Разработка техногенного грунта в котловане жд путь 30(м.1-м.4)

Разработка балластного щебня, песка, техногенного грунта и склада соли в котловане жд путь 30(м.1-м.4)

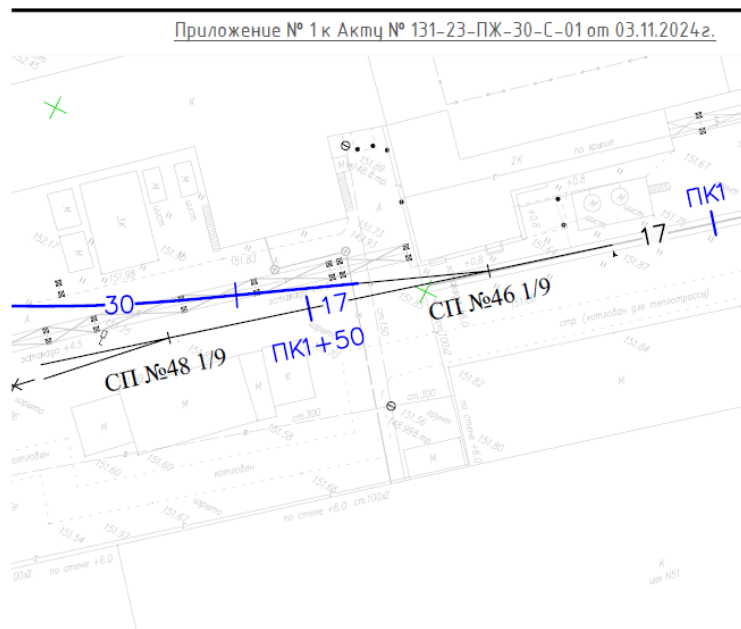
4. Не обосновано ВОР разборка песка вручную.

5. Не обосновано ВОР разделение разработки : с погрузкой и в отвал.

Невозможно ковшом экскаватора разобрать щебеночное основание и песок, для разборки шпалы без разборки рельсов, фото работ ниже

Разработка была в отвал, т.к. этим грунтом была впоследствии замещена разработанная техническая соль

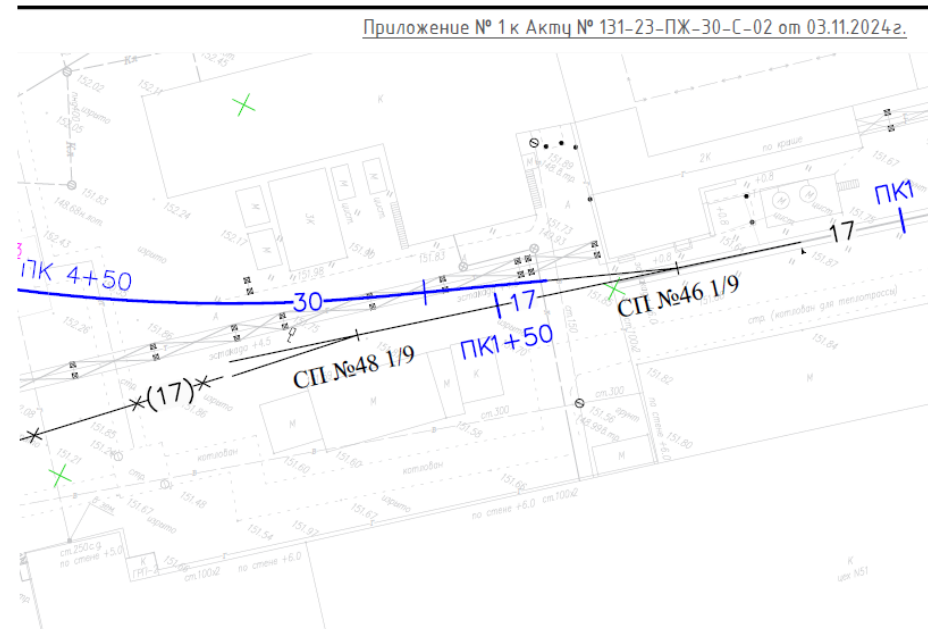
6. п.3 ВОР откорректировать объемы разработки согласно ИД - техногенного грунта 53,93м³ + 46,68м³=100,61м³
 Объем в ВОР соответствует объему в ИД

Площадь участка: $S = L \cdot b = 3,9 \cdot 4,2 = 16,38 \text{ м}^2$
 Глубина разработки техногенного грунта: $h = 2,85 \text{ м}$

Общий объем техногенного грунта: $V = S \cdot h = 16,38 \cdot 2,85 = 46,68 \text{ м}^3$

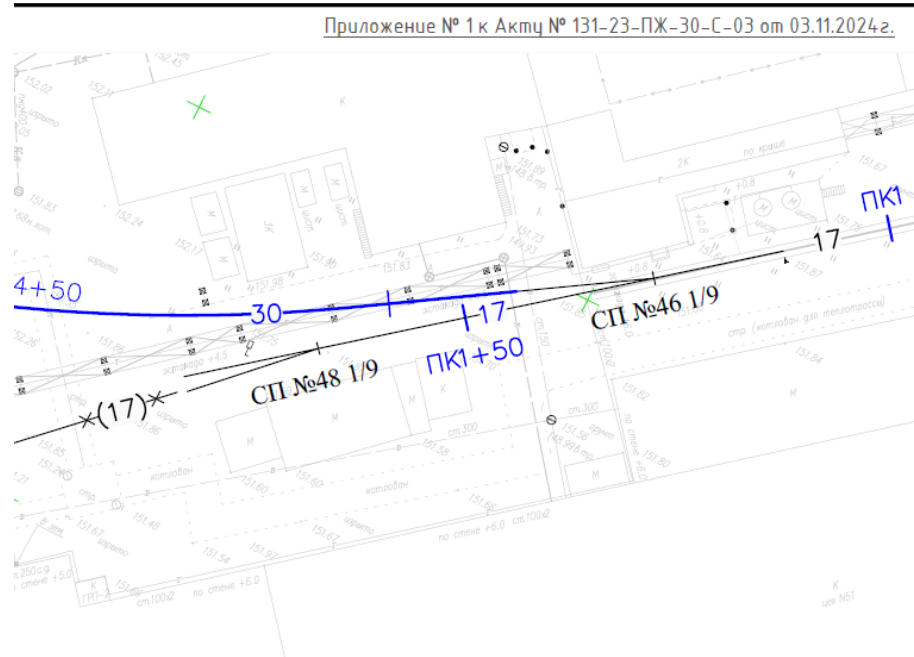
6. Обосновать отнесение ёмкости с техн.солью к 3 группе грунта.

Помимо соли были примеси строительного мусора, обломки бетона, металлические остатки емкости

Площадь участка: $S_{\text{зр}} = L \cdot b = 2,40 \cdot 4,20 = 10,08 \text{ м}^2$
 Глубина разработки щебня балластного: $h_{\text{щ}} = 0,30 \text{ м}$
 Объем щебня балластного: $V_{\text{зр}} = S_{\text{зр}} \cdot h_{\text{щ}} = 10,08 \cdot 0,30 = 3,02 \text{ м}^3$

Площадь участка: $S_{\text{зр}} = L \cdot b = 2,40 \cdot 4,20 = 10,08 \text{ м}^2$
 Глубина разработки песка: $h_{\text{п}} = 0,20 \text{ м}$
 Объем песка: $V_{\text{зр}} = S_{\text{зр}} \cdot h_{\text{п}} = 10,08 \cdot 0,20 = 2,02 \text{ м}^3$

Площадь участка: $S_{\text{зр}} = L \cdot b = 2,40 \cdot 4,20 = 10,08 \text{ м}^2$
 Глубина разработки техногенного грунта: $h_{\text{зр}} = 5,65 \text{ м}$
 Объем техногенного грунта: $V_{\text{зр}} = S_{\text{зр}} \cdot h_{\text{зр}} = 10,08 \cdot 5,65 = 56,95 \text{ м}^3$

Площадь участка занятого емкостью с солью: $S_{\text{с}} = L \cdot b = 3,90 \cdot 4,2 = 16,38 \text{ м}^2$
 Глубина разработки техногенного грунта и склада соли: $h_{\text{с}} = 3,00 \text{ м}$
 Объем техногенного грунта, соли и металлического лома емкости:
 $V_{\text{с}} = S_{\text{с}} \cdot h_{\text{с}} = 16,38 \cdot 3,00 = 49,14 \text{ м}^3$

Обратная засыпка котлована с послойным уплотнением ранее разработанными грунтом, балластным щебнем и песком (м.1-м.4)

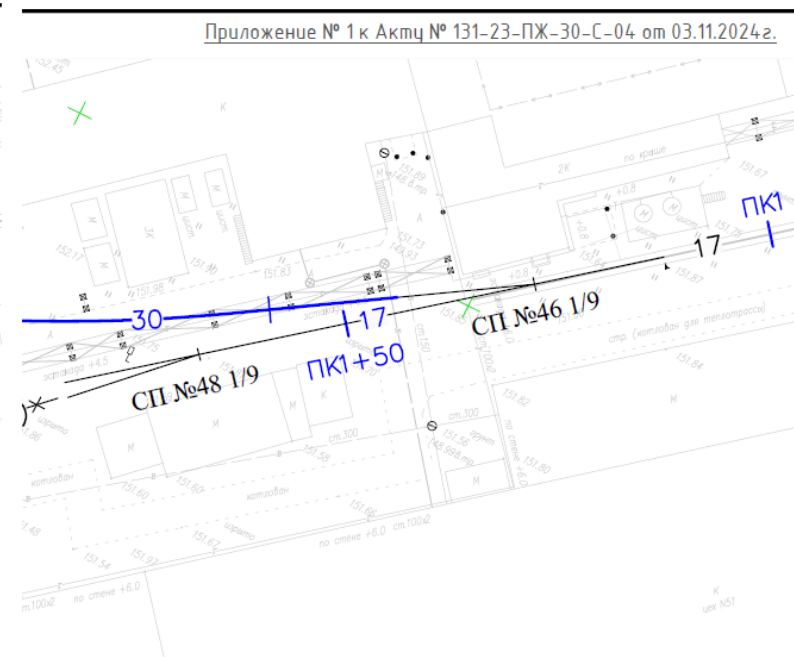
6. Согласно ИД обратная засыпка техногенным грунтом=3,02+2,02+74,34=79,38м³ и песком 75,41м³.
Привести объемы работ в ВОР в соответствие с ИД, откорректировать смету

Объем в ВОР соответствует объему в ИД

Площадь участка: $S_{\text{зр}} = L \cdot b = 6,30 \cdot 4,20 = 26,46 \text{ м}^2$

Высота обратной засыпки: $h_{\text{зр}} = 4,107 \text{ м}$

Объем обратной засыпки с послойным уплотнением:

$V_{\text{зр}} = S_{\text{зр}} \cdot h_{\text{зр}} = 26,46 \cdot 4,107 = 108,67 \text{ м}^3$, в том числе:

- 3,02 м³ щебень балластный;
- 2,02 м³ песок;
- 103,63 м³ местный грунт.

Скрин из ИД 2023 с указанием места провала, был рельс Р65 и фото работ-шпала деревянная

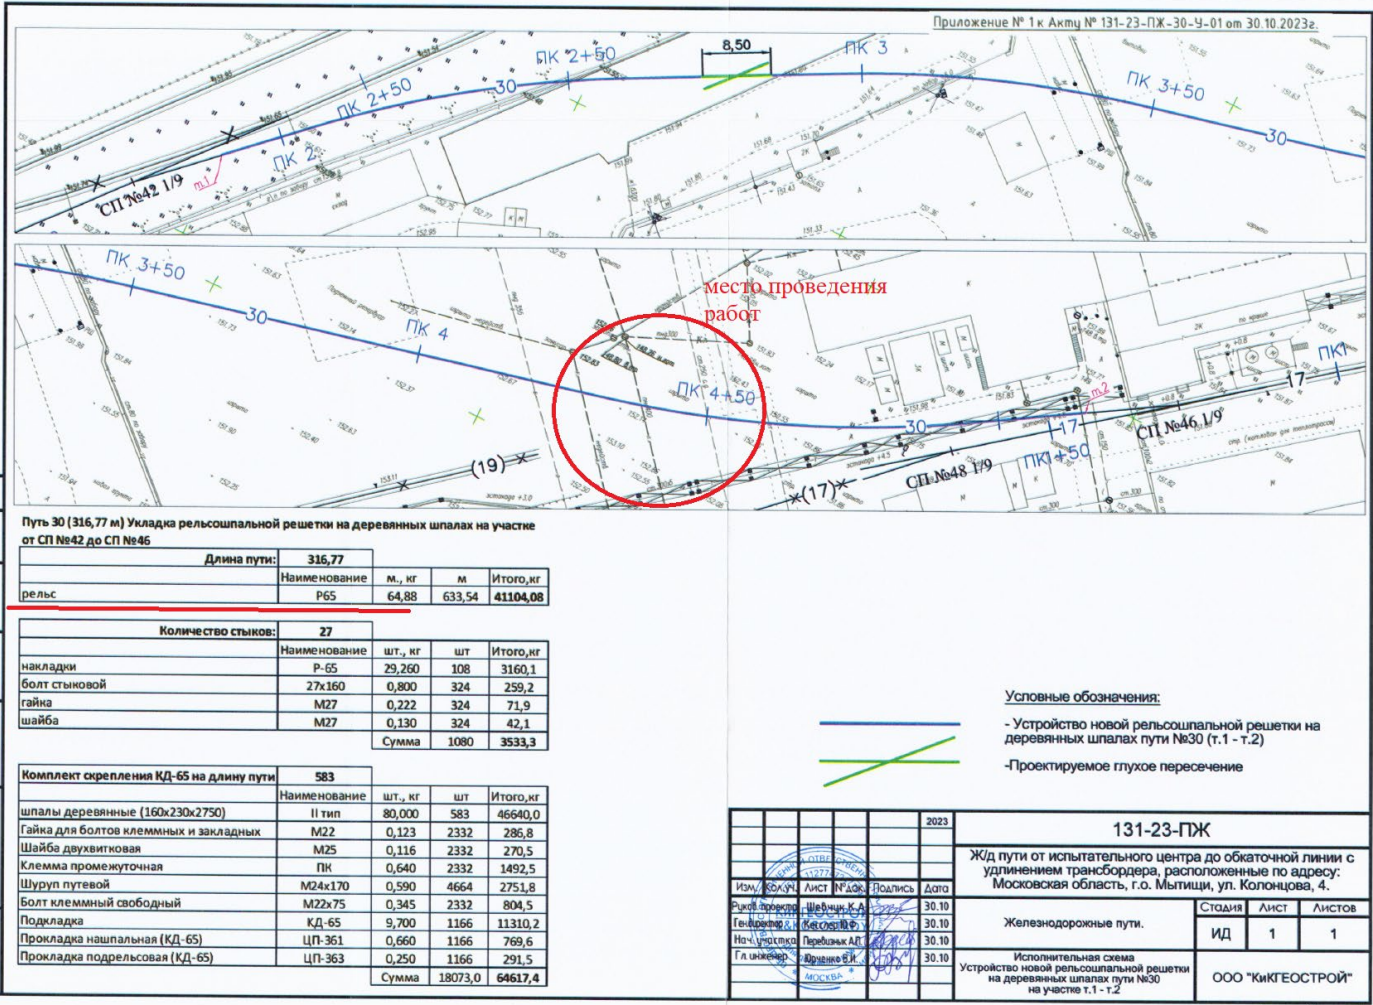
10	Не обосновано ВОР разборка пути поэлементно и что существующие рельсы Р-65. Подтвердить в ВОР либо заменить на ФЕР28-01-006-01	23	Указать в ВОР на каких шпалах работы производят. Если на деревянных, то заменить расценку на ФЕР28-01-027-01
15	Не обосновано ВОР укладка пути поэлементно. Указать в ВОР характеристики рельс. При необходимости откорректировать расценку.
